Modulo per la presentazione delle osservazioni per i piani/programmi/progetti sottoposti a procedimenti di valutazione ambientale di competenza statale

ID: Codice procedura (ID_VIP/ID_MATTM):10844

Impianto per la produzione di energia elettrica da fonte eolica, costituito da 6 aerogeneratori della potenza complessiva di 37,2 MW, un sistema di accumulo da 25 MW e relative opere connesse in località "Rempillo" nel comune di Pitigliano (GR).

TESTO DELLE OSSERVAZIONI

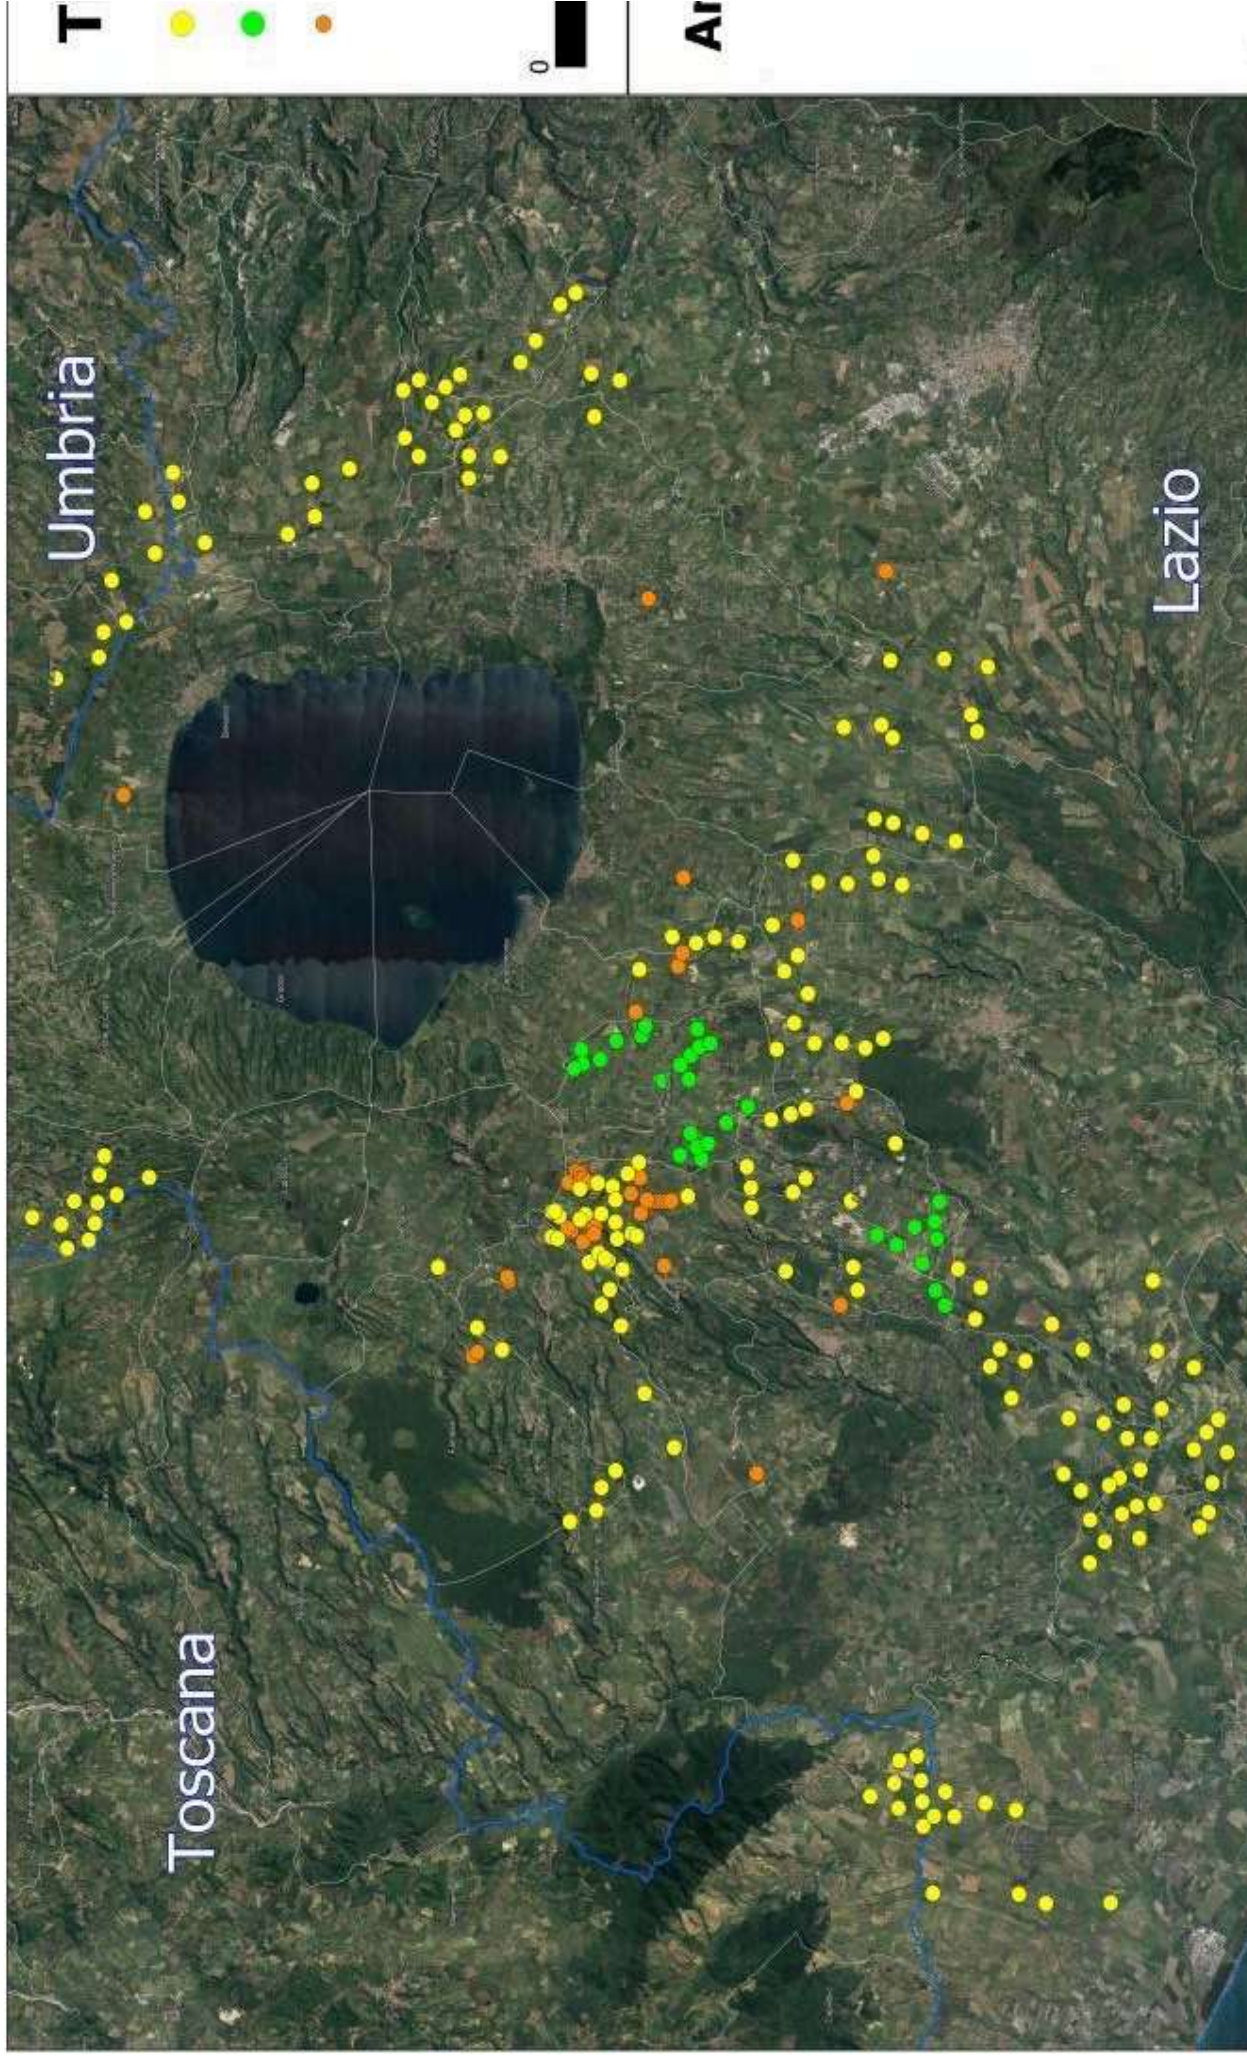
- h) Le zone di interesse archeologico evidenziate nell’immagine n. 3 a cui si aggiungono anche l’importante abitato protostorico di Sorgenti della Nova e Ruderì del Castello altomedioevale che si trovano a circa 4 km dalle aree in cui è stato progettato l’impianto eolico industriale. Poco più lontano i resti del castello medioevale “Morroneccio”. Nell’area vasta le preziose necropoli eneolitiche (Poggi Alti) ed etrusche di Pitigliano, Sovana e Sorano.

Riservandoci di verificare l’esistenza o meno dell’area archeologica ripotata nel PSC vogliamo ricordare che comunque le due “pale” P04 e P05 anche superando l’incompatibilità di non essere all’interno del perimetro di un bene culturale manterrebbero comunque la loro incompatibilità paesaggistica per i motivi ben argomentati nella nostra prima Osservazione quando abbiamo messo in evidenza come tutti e 6 gli aerogeneratori ricadendo nelle fasce di rispetto del bene di notevole interesse pubblico ex art. 136 del Codice dei Beni Culturali e del

Paesaggio “ Conca del Lago di Mezzano e territorio circostante” confinante direttamente con l’area archeologica citata di cui al PSC e quindi sarebbero collocati in un’area non idonea al loro insediamento come previsto dall’art. 20 del D.Lgs 199/2021 e dall’Allegato IV (inserimento degli impianti eolici nel Paesaggio e sul Territorio) delle Linee Guida Nazionali per le autorizzazioni all’insediamento degli Impianti FER .

Analisi degli Impianti Eolici Esistenti e in Progetto

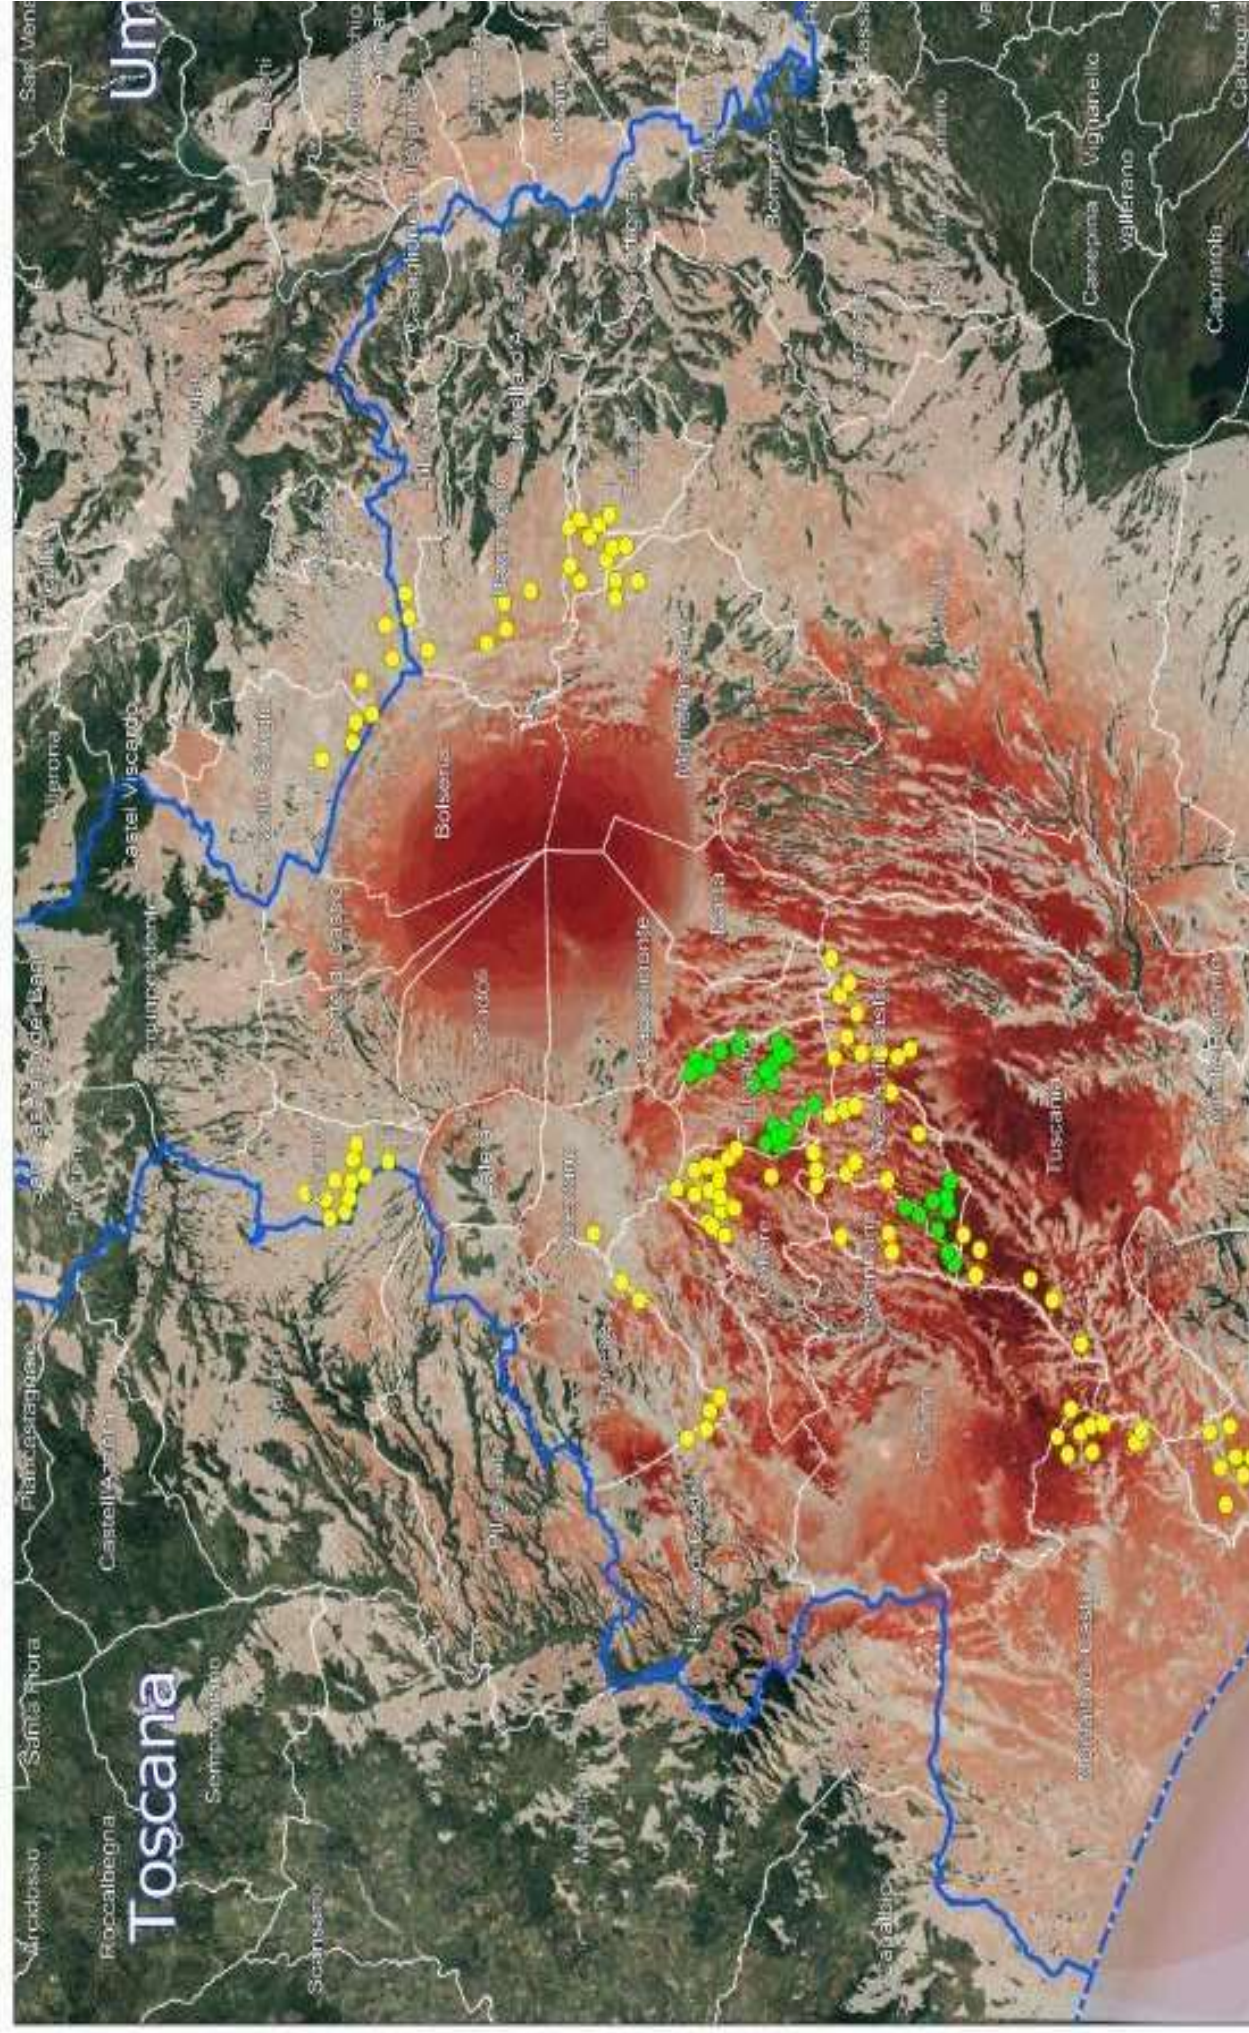
Quindi anche la Regione come Ente deputato dalla normativa nazionale a legiferare sulle aree idonee e non idonee si è espressa riguardo al fatto che abbia assolto ai doveri e alle quote stabilite dal PNIEC e in ambito regionale la provincia di Viterbo è stata quella con il più alto tasso di impianti FER tra tutte e quindi ormai satura ed il cumulo degli impianti FER installati, autorizzati e in progetto rappresenta una elevata criticità per la sostenibilità ambientale di ulteriori eventuali iniziative. L'impianto eolico “ Rempillo” pur essendo “esterno al confine provinciale e regionale ma nelle sue immediate vicinanze (a soli 100 metri i primi due aerogeneratori) oltre ad impattare sul territorio e sulle economie di tre Comuni del Lazio (Farnese, Valentano e Latera) si trova nelle fasce di rispetto dei Beni di notevole interesse pubblico come si è evidenziate nelle Osservazioni nn. 1 e 2 e crea anche degli impatti negativi anche sui beni naturalistici come verrà dettagliato nell'Osservazione n. 4. Inoltre andrebbe a sommarsi al già enorme cumulo di impianti eolici e fotovoltaici e geotermici che già creano una elevata criticità ambientale nella provincia di Viterbo e interferiscono anche con il

territorio toscano come si può vedere dalle immagini nn. 4 e 5 dell'Allegato n. 1.
